Znak sprawy: FZP.271.24.2024

Dotyczy: Postępowanie o udzielenie zamówienia publicznego pn.: „Zagospodarowanie terenu zbierania wód opadowych przy osiedlu 600-lecia jako ekoparku w ramach zadania „Czynna ochrona torfowiska na terenie gminy Murowana Goślina jako elementu ekosystemu miejskiego korytarza ekologicznego””.

Zamawiający w ww. postępowaniu na podstawie art. 284 ust. 1 i 2 ustawy z dnia 11 września 2019 r. Prawo zamówień publicznych (t.j. Dz. U. z 2024 r. poz. 1320) zwanej dalej „Ustawą” lub „Ustawą Pzp”, informuje o pytaniach i wyjaśnieniach treści Specyfikacji Warunków Zamówienia (SWZ):

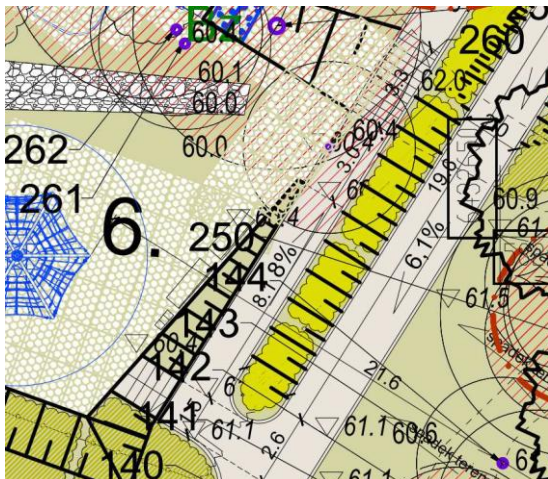
5. W związku z odpowiedzią na pytania nr 24 z dnia 25 listopada 2024 r., pytanie nr 7:

Zgodnie z § 296 ust. 1 i 3 oraz § 71 ust. 1 Rozporządzenia Ministra Infrastruktury z dnia 12 kwietnia 2002 r. w sprawie warunków technicznych, jakim powinny odpowiadać budynki i ich usytuowanie (Dz.U. 2022 poz. 1225) § 296. 1. Schody zewnętrzne i wewnętrzne, służące do pokonania wysokości przekraczającej 0,5 m, powinny być zaopatrzone w balustrady lub inne zabezpieczenia od strony przestrzeni otwartej.

Mając na uwadze różnicę wysokości terenu wynoszącą 0,7 m przy jednych schodach oraz 0,6m przy drugich schodach, czy

Zamawiający przewiduje uwzględnienie jakiegokolwiek zabezpieczenia w przedmiocie zamówienia, zgodnie z obowiązującymi przepisami?

Proszę o udostępnienie dokumentacji, na którą powołuje się zamawiający. Zdjęcie z PZT, które Zamawiający dołączył do odpowiedzi zawiera informacje, których my nie posiadamy. Prosimy o udostępnienie plików w formacie .pdf oraz .dwg

Poniżej dla porównania, udostępniam zdjęcie PZT, które zostało udostępnione

Dla różnicy terenu wynoszącej 0,7 m przy jednych schodach oraz 0,6 m przy drugich schodach, należy wykonać balustradę stalowa z profili kwadratowych 50x50 spawanych, malowanych proszkowo, słupki o rozstawie co 100 cm z pochwytami na wys. h1,1 zabetonowanymi do gruntu.

2x balustrady o dł. 3,3m, 2 balustrady - rysunek PZT udostępniono w pdf i dwg.

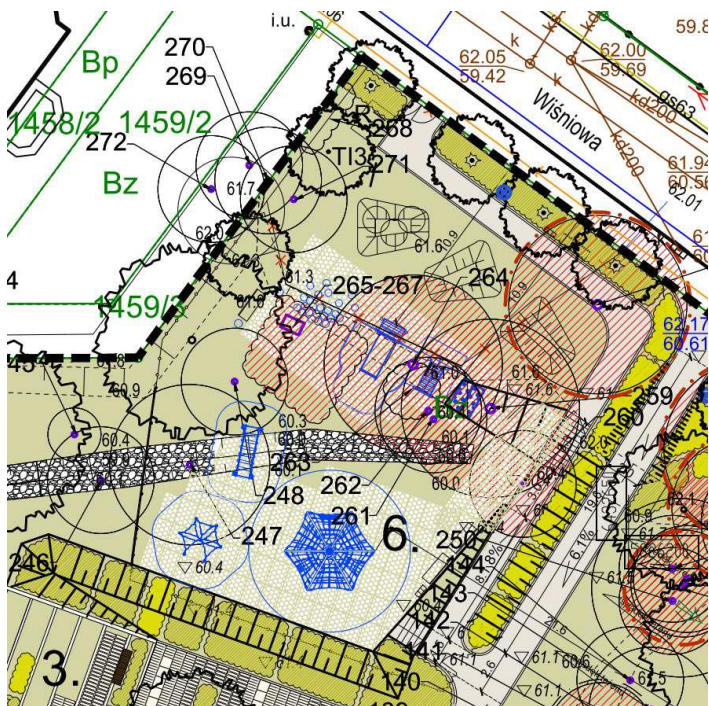
9. W nawiązaniu do odpowiedzi na pytania nr 25 z dnia 25 listopada 2024 r., pytanie nr 9, pragniemy zwrócić uwagę, że na stronie postępowania nie zostały udostępnione dodatkowe dokumenty PZT. Zamawiający, przy wyjaśnieniach, wciąż posługuje się dokumentem, do którego oferenci nie mają dostępu, co może prowadzić do nieścisłości w przygotowywaniu ofert.

Zamawiający ma obowiązek udostępnić całość dokumentacji związanej z postępowaniem, w tym dokumentację projektową, na stronie internetowej prowadzonego postępowania.

Udostępnienie niepełnej dokumentacji projektowej narusza zasadę jawności (art. 18) oraz równego traktowania wykonawców (art. 16).

Nieudostępnienie wszystkich dokumentów zamówienia stanowi naruszenie zasad przejrzystości i uczciwej konkurencji, co może utrudniać rzetelne przygotowanie ofert przez wykonawców.

Udostępniono komplet dokumentów, jednocześnie Zamawiający informuje, iż dodatkowo na prośbę potencjalnych Wykonawców udostępnione zostaną pliki dwg.

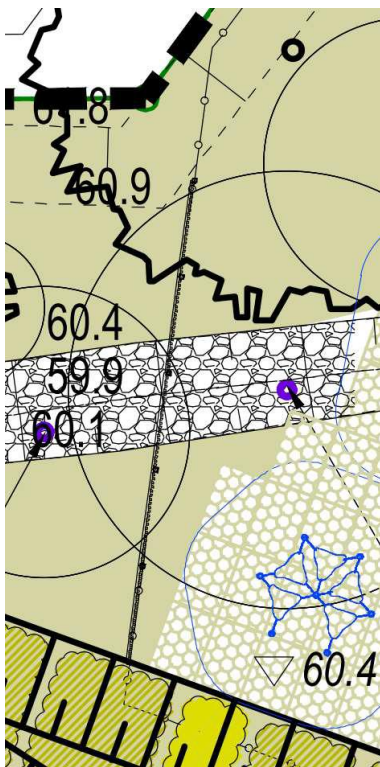
10. W nawiązaniu do odpowiedzi na pytania nr 25 z dnia 25 listopada 2024 r., pytanie nr 10, pragniemy poinformować, że w postępowaniu nie udostępniono dodatkowych plików PDF ani żadnych plików DWG. Poniżej przedstawiam zdjęcie PZT, które otrzymaliśmy.

Zwracamy uwagę, że istnieje wiele różnic pomiędzy PZT udostępnionym oferentom, a PZT, którym posługuje się Zamawiający. Jedną z zauważalnych różnic jest odmienna przejrzystość dokumentu, co utrudnia jednoznaczną weryfikację danych. Na otrzymanym przez nas PZT brakuje również oznaczenia miejsca do gromadzenia odpadów, które widnieje na zdjęciach udostępnianych przez Zamawiającego w odpowiedziach na pytania.

W związku z powyższym uprzejmie prosimy o pilne uzupełnienie brakującej dokumentacji, w szczególności plików DWG oraz PZT, aby umożliwić jednoznaczną weryfikację projektu i przygotowanie wyceny.

11. W odpowiedzi na wyjaśnienie Zamawiającego dotyczące pytania nr 11, pragniemy poinformować, że na PZT, do którego mają dostęp oferenci, oznaczenia ogrodzeń różnią się od tych przedstawionych przez Zamawiającego. W celu potwierdzenia tej różnicy załączamy zdjęcie dołączonej dokumentacji. Prosimy o wyjaśnienie i ujednolicenie dokumentacji, aby umożliwić prawidłową interpretację projektu.

Zostaną udostępnione pliki dwg.

W celu ułatwienia potencjalnym Wykonawcom precyzyjnej analizy projektu Zamawiający udostępnia plik dwg.

Montaż płyt i kostek chodnikowych

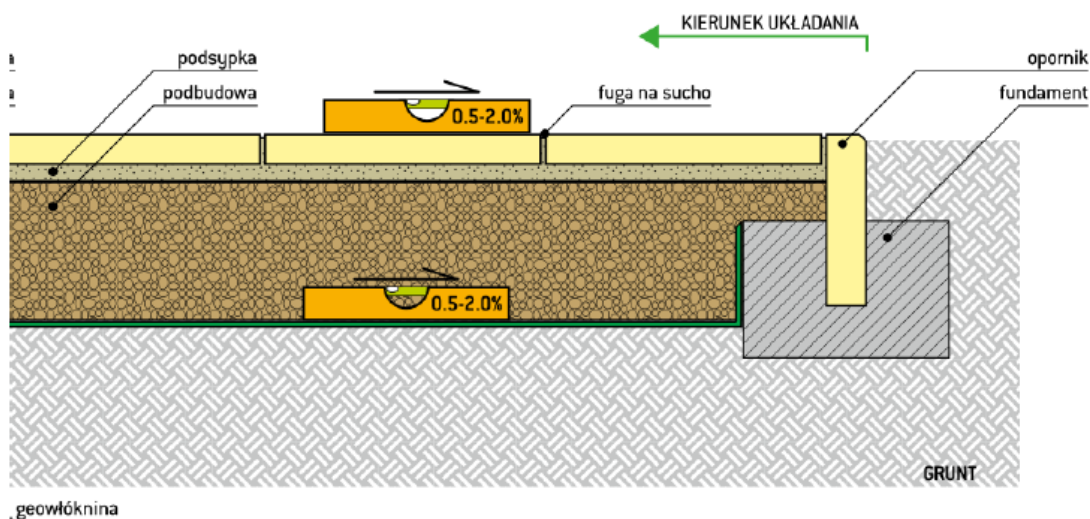
12. W nawiązaniu do odpowiedzi na pytania nr 26 z dnia 27 listopada 2024 r., pytanie nr 3, uprzejmie proszę o potwierdzenie, czy przerwy 3-5 cm między płytami betonowymi na tarasie schodkowym mają pozostać puste. Dokumentacja, na którą powołuje się Zamawiający, nie zawiera informacji na ten temat, co może prowadzić do niejasności w realizacji zadania. Proszę o jednoznaczne wskazanie, czy przerwy te wymagają wypełnienia, a jeśli tak, to jakiego rodzaju materiał ma zostać zastosowany.

Zamawiający wyjaśnia, że wypełnienie fug między płytkami tarasowymi należy wykonać żwirem lub kruszywem - zgodnie z instrukcją montażu, specyfikacja str. 35.

- Grunt rodzimy po wykorytowaniu miejsca na taras należy zageścić mechanicznie, zachowując spadek 0,5 - 2,0% od budynku.
- Zaleca się zachowanie dylatacji od ściany budynku.
- Fundament dla opornika wykonać z betonu niezbrojonego min. C8/10 o przekroju 30 x h min. 20 cm.
- Stopnicę jako opornik należy zagłębić w fundamencie na ok. 10 - 15 cm.
- Na przygotowany grunt rozłożyć geowłókninę.
- Podbudowę grubości około 20 cm przygotować z grubego żwiru lub pospółki i zageścić mechanicznie.
- Podsypkę o grubości 3 - 5 cm wykonać z drobnego piasku, nie zageszczać.
- Na wyrównanej podсыпce układać płyty ze spadkiem od budynku 0,5 - 2,0%, pozostawiając fugi 3 - 15 mm.
- Układanie rozpocząć pełnymi płytami od strony opornika, a ewentualne docięcie płyt wykonać przy ścianie.
- Fugowanie należy wykonać na sucho, poprzez zasypanie żwirem lub kruszywem.
